Goedemorgen [REDACTED],

2. Een max variant met tip170-180m past dat nu wel op W (of Y, liefst net buiten NNN maar dat wordt lastig vlgs mij) en X? Zo ja zou je daar een kaartje van kunnen maken met veiligheidscontouren PR 10-5 en PR 10-6 rondom de WTG? En ook jullie visie op deze variant, is een “conventionele windturbine” nu wel echt inpasbaar in dit gebied? De EWT lijkt nog het meest haalbaar (ruimtelijk-technisch dan), eens?

Figuur 1 Veiligheidscontouren en afstandsnorm variant 170-180m tiphoogte.

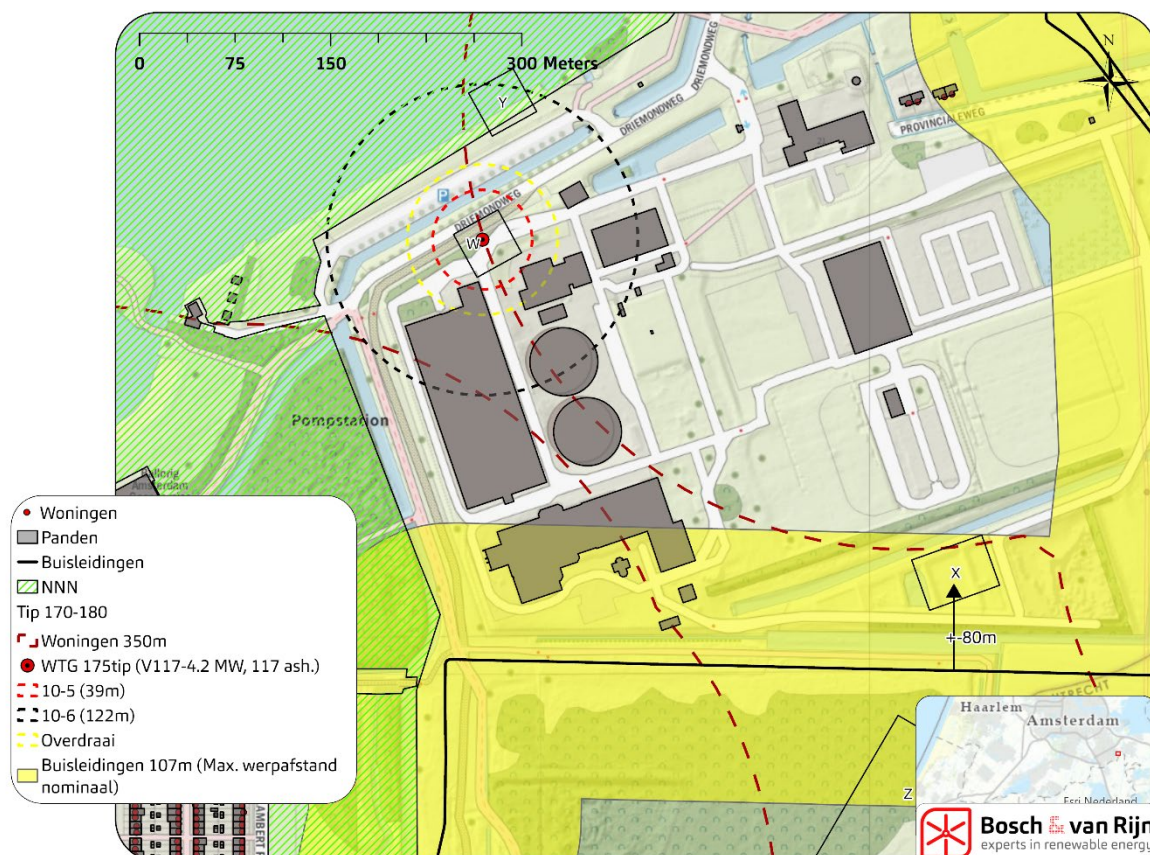
In gebied W past een variant van 170-180 meter tiphoogte: er wordt net voldaan aan de afstandsnorm. Daarnaast is er géén overdraai over het NNN gebied. Als de 10-5-contour van

deze variant over gebouwen valt moet er een functionele binding zijn tussen de windturbine en de Waternet-installatie. Wellicht is een optimalisatie binnen gebied W mogelijk zodanig dat de windturbine niet over NNN draait en de 10-5-contour niet over gebouwen valt. In dat geval moet het bevoegd gezag (onder de nieuwe windturbinebepalingen) nog wel motiveren waarom beperkt kwetsbare objecten binnen de 10-6-contour mogen liggen. Indien sprake is van functionele binding is deze motivering niet nodig.

In gebied Y past een variant van 170-180 meter tiphoogte niet vanwege de afstandsnorm. Daarnaast is ligging binnen NNN een aanzienlijke potentiële belemmering.

Gebied X biedt geen ruimte voor een windturbine uit deze afmetingsklasse vanwege de korte afstand tot de buisleiding.

In gebied Z is zuidelijk wel ruimte.

Figuur 2 Veiligheidscontouren en afstandsnorm variant EWT-klasse.

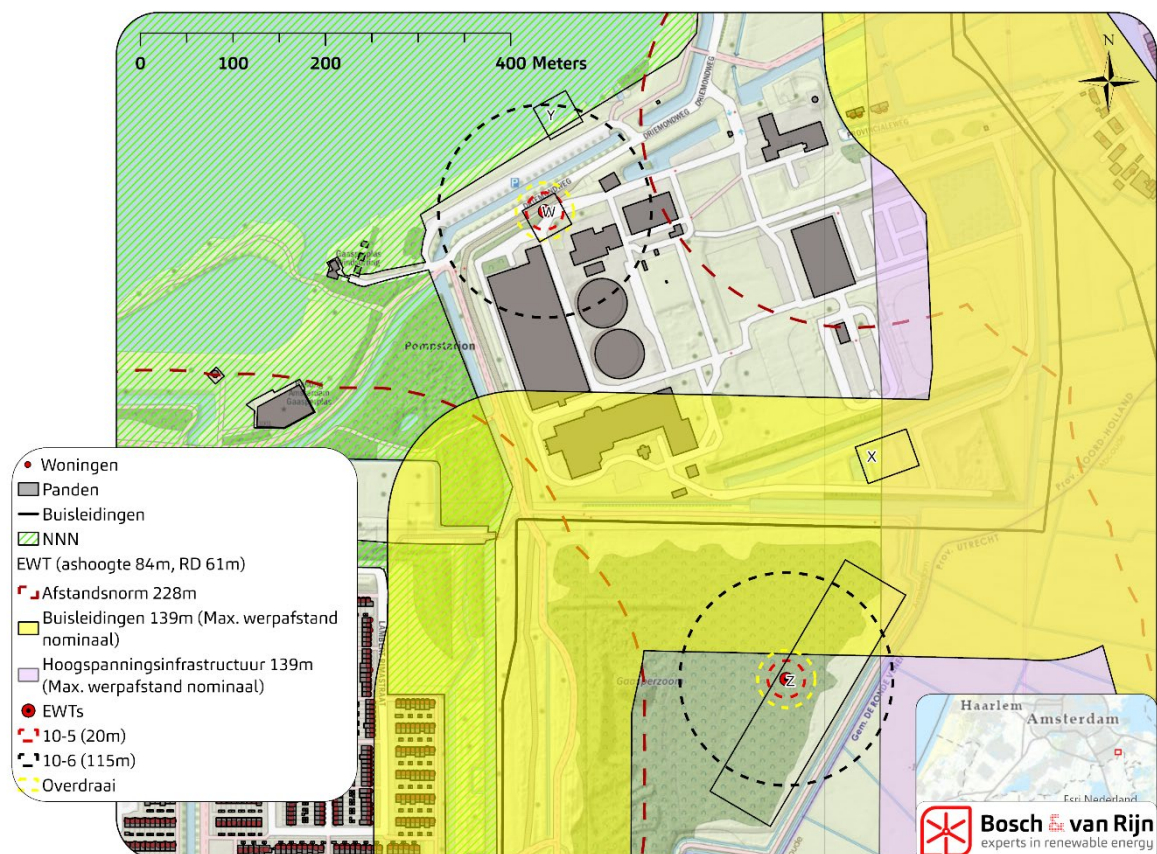
Voor gebied W geldt een vergelijkbare redenering als voor de variant met 170-180m tiphoogte, met dat verschil dat de 10-5-contour sowieso niet over panden valt.

Een windturbine uit de EWT-klasse past wel in gebied Y, maar ook hiervoor geldt de belemmering die uitgaat van het NNN.

Een windturbine van de EWT-klasse past in gebied Z aangezien de turbine buiten de werpafstand bij nominaal toerental ten opzichte van de buisleiding ligt.
